CONTRODEDUZIONI ALLE OSSERVAZIONI PERVENUTE

(ID_VIP: 2994) Nuovi elettrodotti a 150 kV "Santa Teresa – Tempio" e "Tempio – Buddusò", nuove stazioni elettriche a 150 kV di "Tempio" e "Buddusò" e relativi raccordi linea

REVISIONI					
	00	15/06/2019	Prima emissione	M. Sala (ING/PRE-APRINO) S. Mulas (ING/PRE-APRINO) V. Pedacchioni (ING/PRE-IAM) E. Carè (AI/GPI-AUCNO)	V. Licciardi (ING/PRE-APRINO) N. Rivabene (ING/PRE-IAM) R. Fiorentino (AI/GPI-AUCNO)
N.	DATA	DESCRIZIONE	ELABORATO	APPROVATO	
CODIFICA ELABORATO					
RGHX08010BIAM03064

1) Comune di Berchidda (rif. DVA-00_2015-0021686)

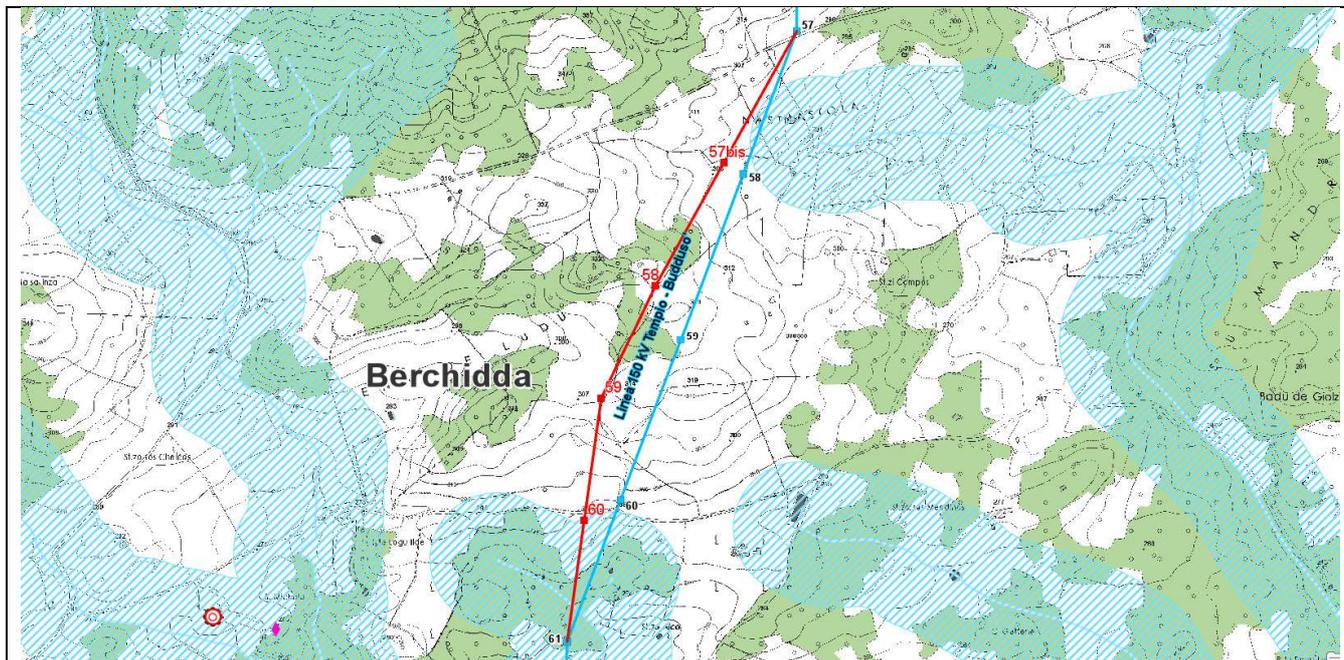
Con riguardo poi **l'interessamento dei vigneti** nel comune di Berchidda si sottolinea che nessun vigneto sarà interessato né dalle fondazioni dei sostegni né dalla fascia di asservimento.

Attualmente è presente un unico sostegno (n° 59 della linea 150 kV Tempio - Buddusò), ubicato al confine di una particella, che determina un modesto di un vigneto con la fascia di asservimento lungo linea.

Al fine di evitare anche la suddetta interferenza, come richiesto sia dal Sindaco del Comune di Berchidda che dal proprietario del vigneto, Terna ritiene fattibile modificare il tracciato in progetto ottimizzandolo come già condiviso con lo stesso Sindaco e con il proprietario del vigneto interessato.

L'ottimizzazione di tracciato, che interessa il tratto compreso tra il sostegno 57 e il sostegno 61 dell'elettrodotto 150 kV in progetto "Tempio-Buddusò", prevede di lasciare inalterate le posizioni dei sostegni 57 e 61 e di realizzare 4 nuovi sostegni (57bis, 58, 59 e 60) invece dei 3 previsti dall'attuale progetto.

Fig. 1: Sistema dei vincoli paesaggistici ed ambientali

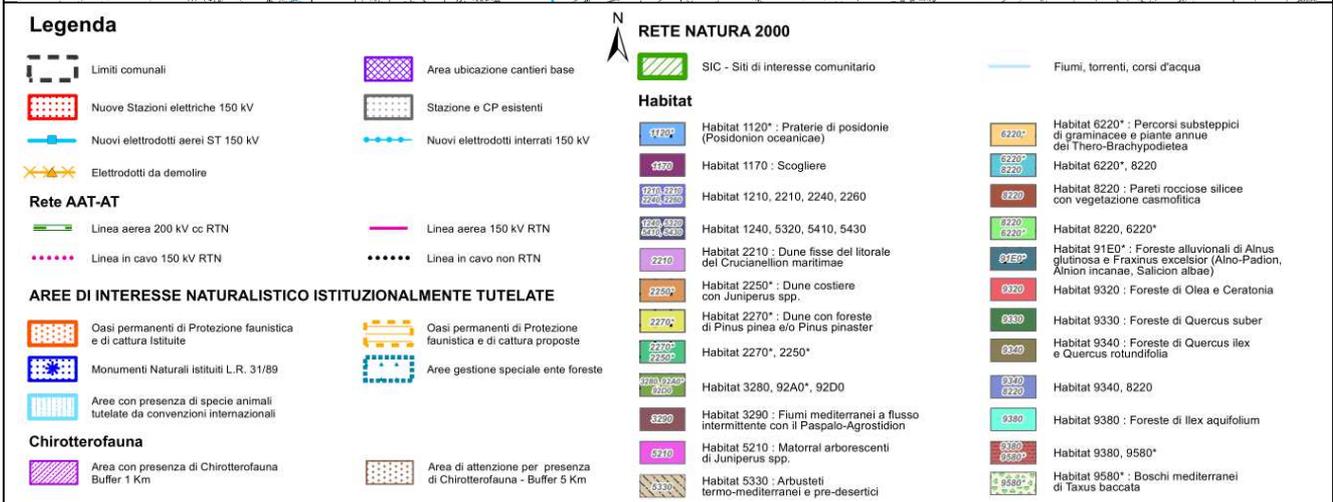
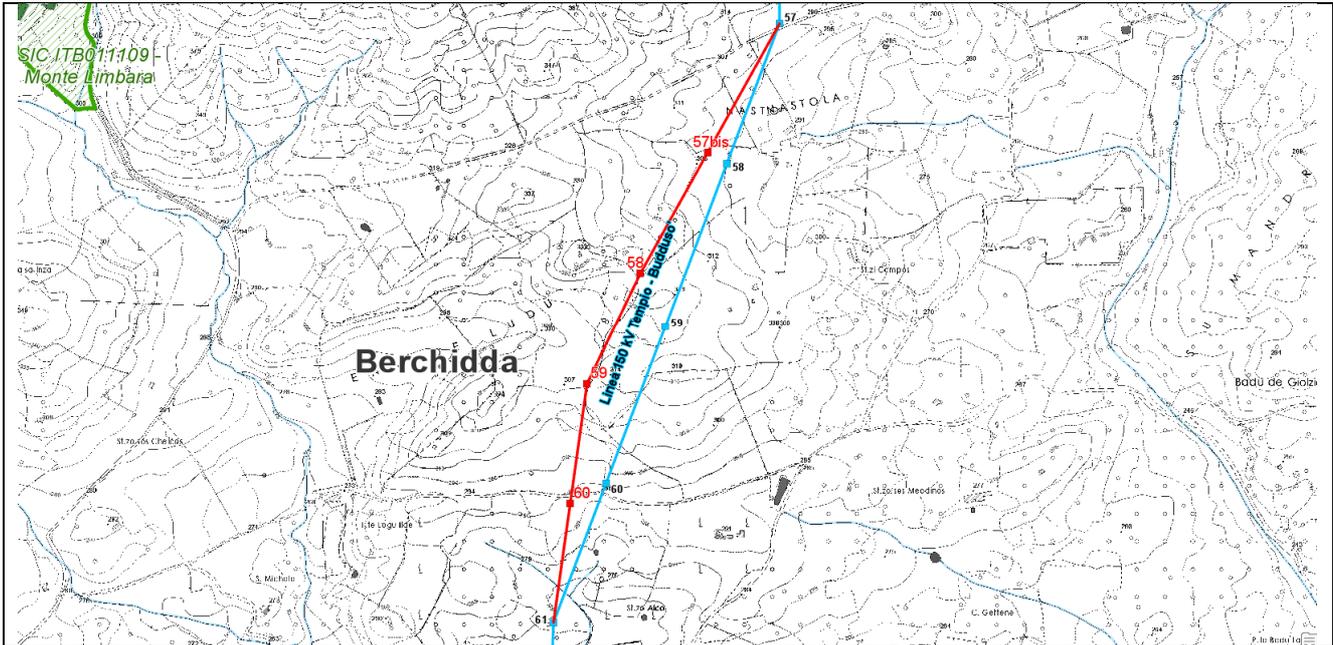
Oggetto: Insufficiente informazione ai cittadini e agli enti locali sulla scelta del corridoio e dei percorsi alternativi; Non è stato considerato né dei corridoi alternativi né l'interramento nei punti di maggior pregio ambientale, Attraversamento dei vigneti nel Comune di Berchidda Contrasto con le norme previste dal PPR art. 23, 26 e art. 31

- Il sostegno n. 60 interferisce con con un'area vincolata ai sensi dall'art.142 lett.C) del D.Lgs. 42/2004 (Fig. 1) – Aree di rispetto fluviale;
- Non sussistono interferenze dirette con le Aree Natura 2000. Si precisa che l'ottimizzazione si avvicina al perimetro del SIC Monte Limara di soli 115 m mantenendo, pertanto, una distanza, nel punto più vicino, dal SIC di circa 1280 m (Fig. 2);
